女川原子力発電所第2号機 工事計画審査資料	
資料番号	02-補-E-19-0600-12_改 2
提出年月日	2021年4月23日

補足-600-12 竜巻防護ネットの耐震構造設計（支承構造）についての

補足説明資料

第3.3-1図 解析モデル (1/2)

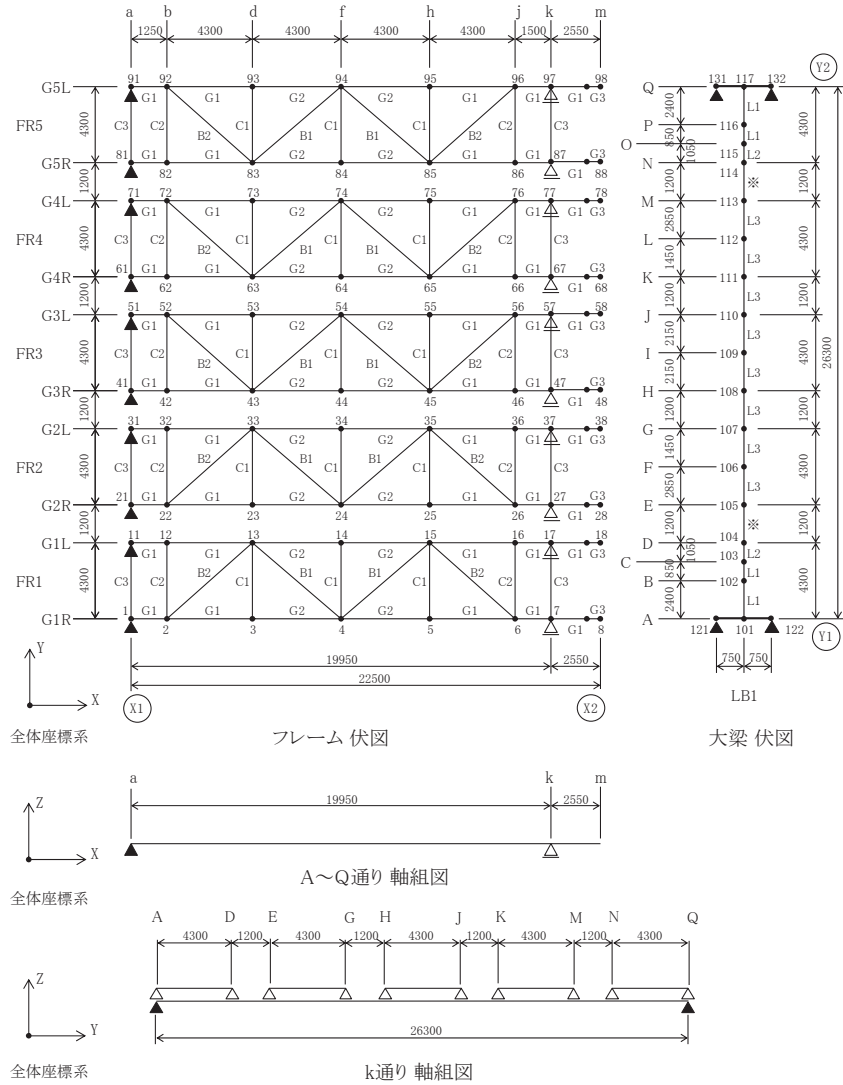
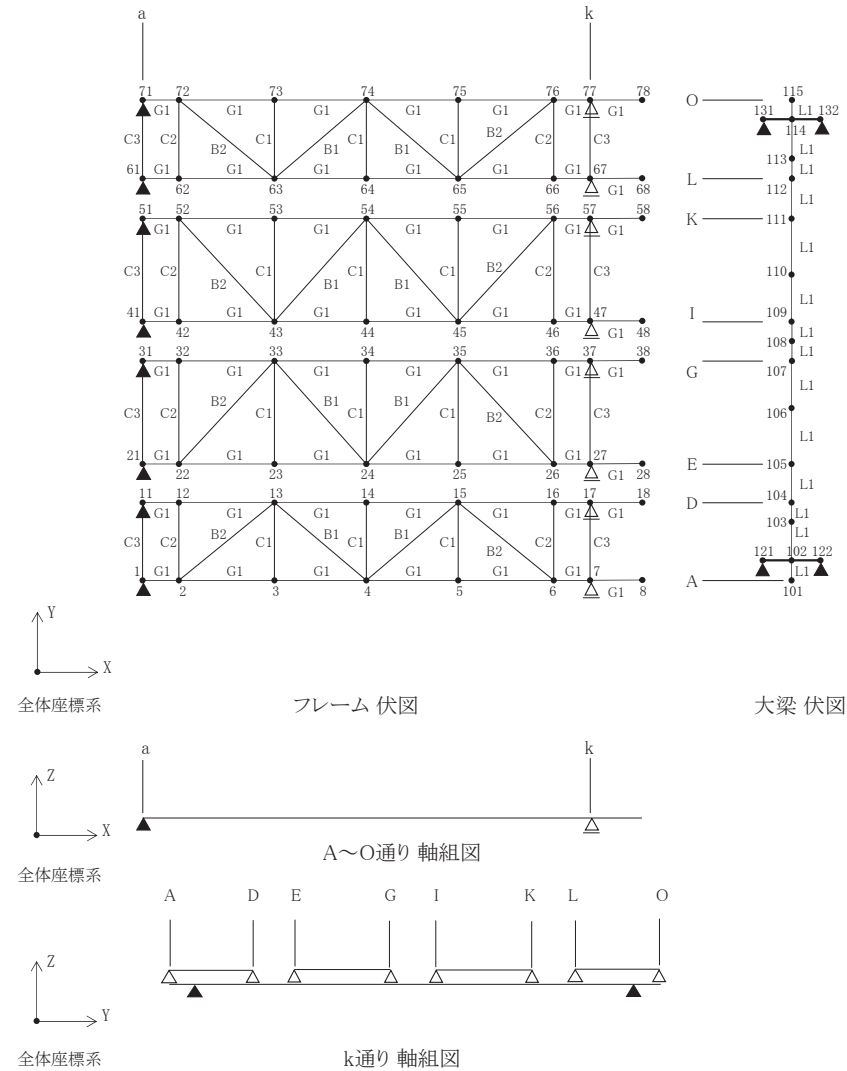
分類①  
 (フレーム基数の変更, ブラケットの廃止・支持壁変更)

分類②  
 (設計進捗反映)  
 フレーム基数の変更, ブラケットの廃止・支持壁変更, 竜巻防護ネットの設計進捗を反映した解析モデルを作成した。

第3.8-1図 移動量の評価箇所(1/2)

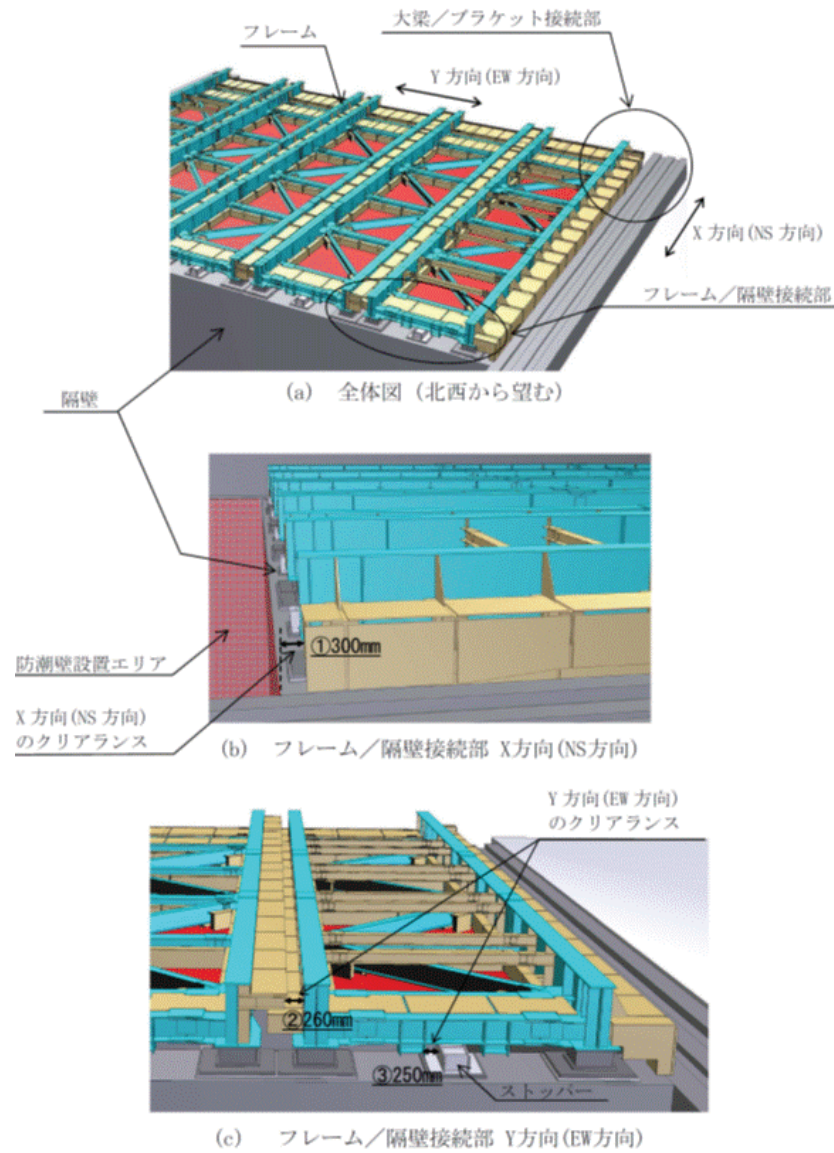
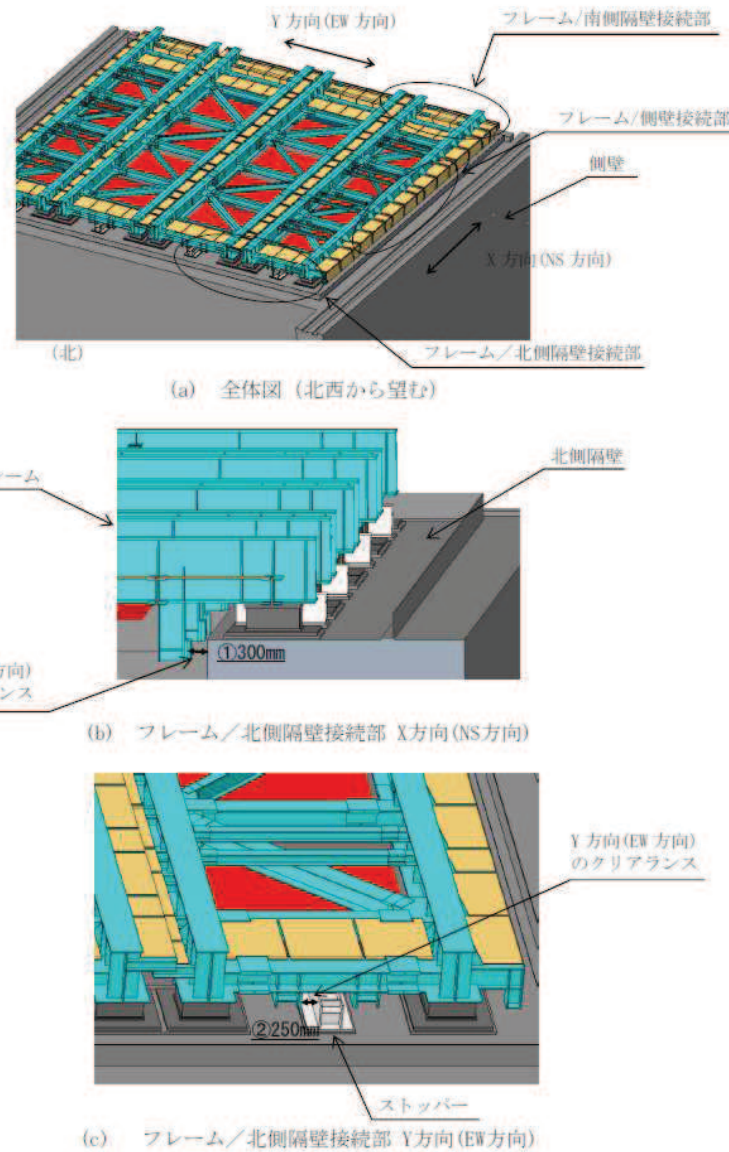
分類①, ②  
 (フレーム及び大梁の移動量の許容限界の変更)  
 ブラケットの廃止・支持壁変更等を踏まえ、構造における移動量の許容限界を設定する位置を選定し、部材間のクリアランスを許容限界として反映した。なお、フレーム-フレーム間のクリアランス(320mm)の評価については、フレーム-ストッパー間の評価に包絡されるため記載を省略した。

添付 6-9 図 可動支承の構成部品図

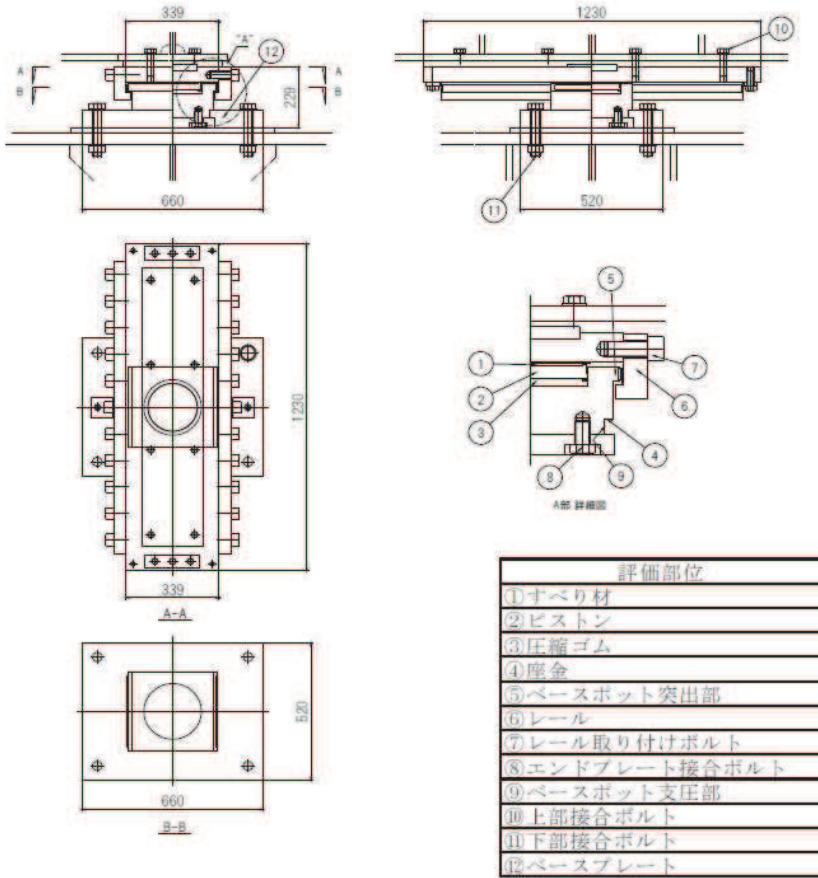
分類②  
 (可動支承の設計進捗)  
 可動支承の構造について設計進捗を反映した。  
 (主な変更点)  
 ・可動支承の寸法を変更した  
 ・レール取り付けボルトの設置方向を水平方向から鉛直方向に変更した
